Wrocław, dnia 01.07.2021 r.

TXU.71.51.50405. 58225.2021.PG

Dotyczy: postępowania o udzielenie zamówienia publicznego w trybie podstawowym bez negocjacji na: Opracowanie dokumentacji projektowej dla zadania pn. "Remont kapitalny konstrukcji estakad Jana III Sobieskiego wraz z budową ciągów pieszo rowerowych w rejonie obiektów"

Schemat 1. Podział dostępnej na estakadzie przestrzeni użytkowej

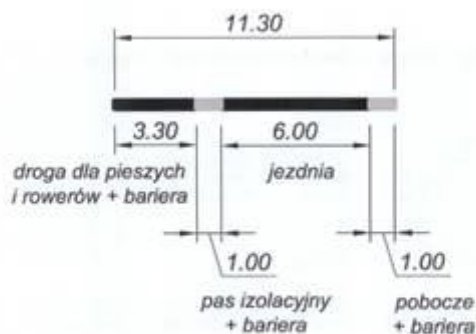
Zamawiający w OPZ określił, że szerokość jezdni powinna wynosić 6m, przewidział kapę prawostronną o szerokości 1m z barierą energochłonną i kapę lewostronną z barierą i balustradą:

Stosując jednak taki przekrój Projektanci nie będą w stanie sprostać wymaganiom rozporządzenia o obiektach inżynierskich, gdyż zgodnie z:

§ 136. 3 Osie odwodnienia, o których mowa w ust. 2, powinny być przeprowadzone zgodnie z pochyleniem podłużnym jezdni **i znajdować się poza jezdnią przy krawężnikach w odległości nie mniejszej niż 0,2 m.**

Aby spełnić zapisy rozporządzenia konieczne jest wprowadzenie opaski 0.5m, w której umieszczone zostaną wpusty „nowego odwodnienia”, które jest wymogiem OPZ. Taki zabieg będzie wymagał poszerzenia płyty pomostowej.

Dodatkowo należy uwzględnić skrajnię dla ciągu pieszo-rowerowego, szerokość barier na obiekcie, co dodatkowo może wpłynąć na to, że osiągnięcie wymaganych szerokości przestrzeni użytkowych jest niemożliwe.

Reasumując, szerokość zaproponowanych przez Zamawiającego stref użytkowania estakady jest niemożliwa do uzyskania. Dodatkowo sporo problemów może przysporzyć układ istniejących belek prefabrykowanych, z uwagi na potencjalne kolizje z wpustami odwodnienia „nowego” układu użytkowego.

Z całej sytuacji można próbować ratować się wpustami krawężnikowymi, jednak Zamawiający w OPZ narzuca stosowanie typowych wpustów mostowych, a sprawę dodatkowo komplikuje fakt, że obiekt jest w łuku pionowym i przy jego wierzchołku konieczne będzie zastosowanie ścieków przykrawężnikowych, które nie mogą się znajdować w jezdni.

Ponadto w naszej ocenie, zmieniają się parametry użytkowe estakad (szerokości jezdni, chodników), w związku z czym przedmiotem Zadania jest przebudowa a nie remont - zgodnie z definicjami PB:

W związku z powyższym proszę o informację czy w ramach wyceny należy przewidzieć opracowanie dokumentacji dla potrzeb przebudowy obiektu ?

W związku ze zgłoszonymi przez Wykonawcę wątpliwościami Zamawiający informuje, że Wykonawca będzie zobowiązany do wykonania dokumentacji projektowej remontu estakad w połączeniu z wprowadzeniem nowych stref użytkowania obiektu. Prace projektowe należy poprzedzić wykonaniem analizy możliwości wprowadzenia nowych stref użytkowych na obiekcie. Analiza powinna zawierać część opisową oraz graficzną (rysunki techniczne). Na podstawie wyników analizy zostanie podjęta decyzja o przyjęciu odpowiednich rozwiązań technicznych umożliwiających wprowadzenie nowych stref użytkowania obiektu w ramach remontu estakad. **W załączeniu zamienny OPZ oraz zamiennie zestawienie kosztów zadania.**

Ponadto Zamawiający wprowadza zmianę szerokości poszczególnych stref użytkowania: jezdni 6,50 m, ciąg pieszo – rowerowy 2,80 m. **W załączeniu zamienny załącznik nr 3 do OPZ.**

Jednocześnie Zamawiający dopuszcza zastosowanie wpustów krawężnikowych. **W załączeniu zamienny OPZ.**

Zamawiający nie przewiduje przebudowy obiektu. W związku z tym informujemy, że w ramach wyceny nie należy przewidywać opracowania dokumentacji dla potrzeb przebudowy obiektu.
